## A l'attention du professeur de Technologie

### Fragilité des plots :

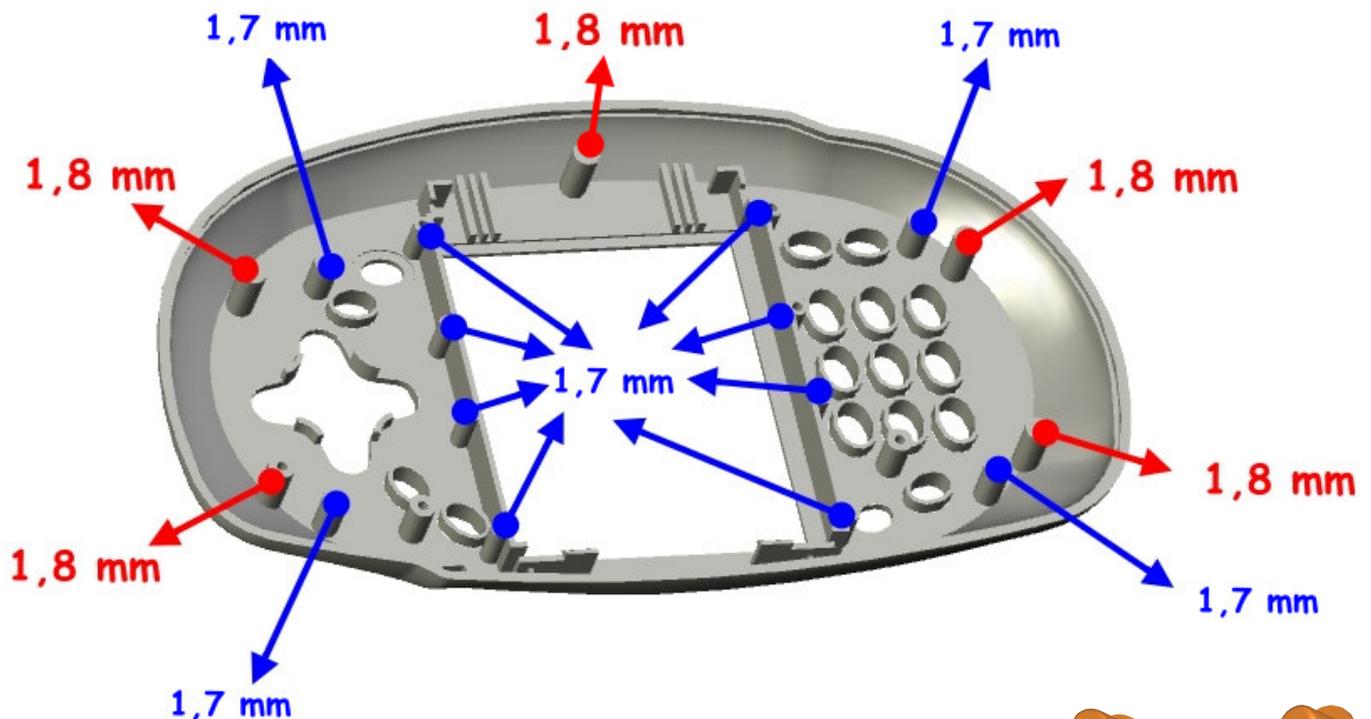
Que vous soyez possesseur ou non du **DidactX -guide de fabrication SUDOKU**, faites bien attention de réaliser, en perçant, les plots d'accueil des vis de fixation du circuit imprimé à **1,7 mm** et ceux des vis d'assemblage du boîtier à **1,8 mm**.

Certains professeurs nous ont signalé quelques pièces défectueuses dans quelques kits «élèves» (*colerettes de boutons manquante, languette de trappe de piles brisée...*).

Ce cas semble toucher un lot isolé de kits, mais nous préférons vous le signaler. N'hésitez pas à nous faire part de ces défauts par fax, le cas échéant. Nous vous enverrons, dans ce cas, les pièces de rechange dans la mesure, bien sûr, des stocks disponibles.
